Oggetto: [ID_VIP: 7810] **VILLACIDRO (SU) - Progetto Definitivo per la "Realizzazione di un impianto fotovoltaico su pensilina sito nel comune di Villacidro (SU) per una potenza totale di 51 MW" ed opere connesse di collegamento alla RTN.**

Proponente: Shardana Energetica S.r.l.

Parere tecnico istruttorio della Soprintendenza speciale per il PNRR.

Figura 23: Particolare del PPR (Area intervento) e legenda (Fonte RAS).

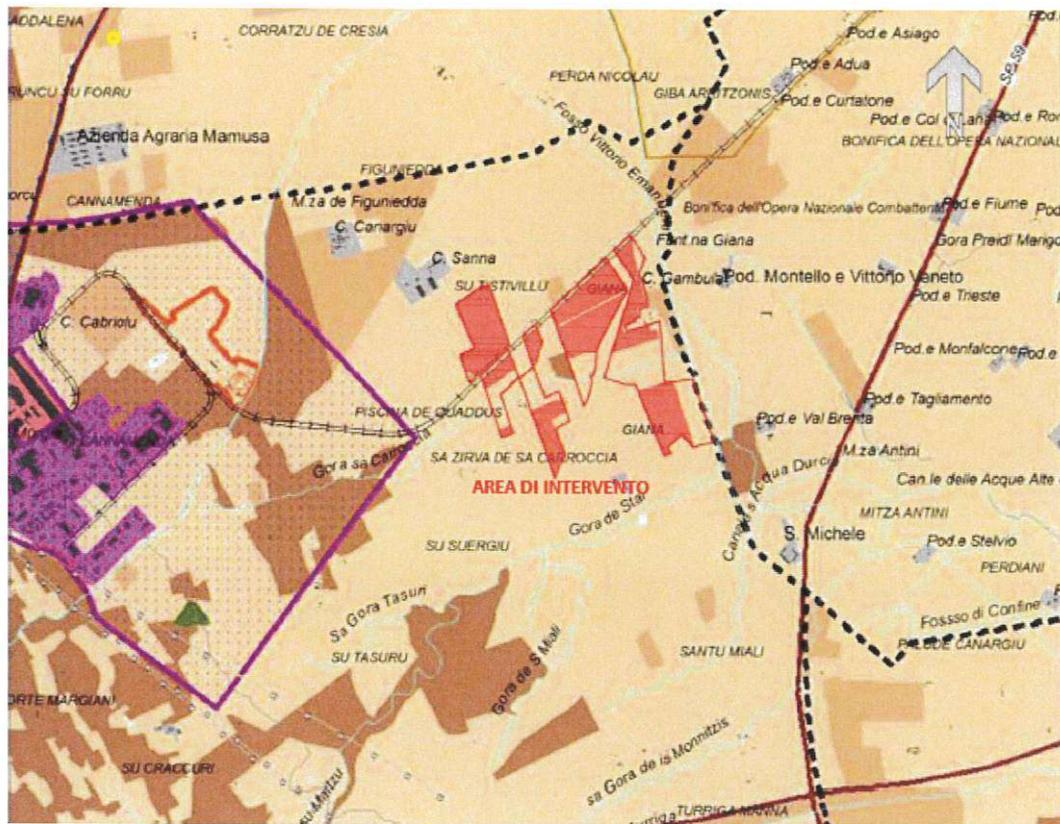
CONSIDERATO che il Piano paesaggistico regionale – Primo ambito omogeneo, nel suo *Assetto ambientale*, classifica le aree interessate dal progetto di cui trattasi quali "aree ad utilizzazione agro-forestale" (individuazione coerente con l'esistente, come confermato dal proponente nel SIA, paragrafo 4.1 *Alternative di progetto*, in particolare p. 97), disciplinate dagli articoli 28, 29 e 30 delle relative Norme Tecniche di Attuazione (NTA), vietandone la trasformazione per destinazioni e utilizzazioni diverse da quelle agricole di cui non sia dimostrata la rilevanza pubblica economica e sociale e l'impossibilità di localizzazione alternativa (v. lett. a del comma 1 dell'art. 29 delle NTA), localizzazione alternativa qui espressa dal Proponente come non individuale se non utilizzando anche le aree agricole (v. il paragrafo SIA - 4.2 *Alternative di localizzazione*, in particolare pp. 98-99) e scartando invece la localizzazione in aree industriali o, comunque, già edificate per altri scopi, che invece sono ancora presenti e disponibili in Sardegna (v. le osservazioni del Comune di Villacidro di cui alla nota prot. n. 18401 del 12/07/2022, presentata dalla Regione Autonoma della Sardegna con le relative osservazioni del 05/08/2022, ma anche il riconoscimento della loro esistenza nella Città metropolitana di Cagliari da parte del Proponente – v. SIA, pp. 99-100). Con ciò si rileva che la localizzazione dell'impianto fotovoltaico in aree agricole corrisponde sostanzialmente a proprie esclusive esigenze imprenditoriali, localizzando pertanto lo stesso impianto industriale in aree identificate come "non idonee" dalla Regione Autonoma della Sardegna con la D.G.R. n. 59/90 del 27/11/2020, ai sensi del decreto ministeriale 10 settembre 2010, senza, quindi, individuare alcuna concreta alternativa localizzativa a minore incidenza paesaggistica, la cui valenza delle aree interessate quali ad uso agricolo (v. le previsioni del Piano paesaggistico regionale sopra richiamate) è stata qui rilevata anche dall'istruttoria condotta dal Ministero della cultura:

RITENUTO, pertanto, che la motivazione indicata dal Proponente quale ragione per l'impegno delle aree ad uso agricolo nella realizzazione del progetto di cui trattasi è correlata solo a proprie esigenze imprenditoriali di tipo economico e non da ragioni a carattere ambientale e, quindi, di tutela del fattore ambientale di cui al patrimonio culturale e al paesaggio, così come oggetto delle previsioni e prescrizioni del Piano paesaggistico regionale, sopra per questo richiamate.
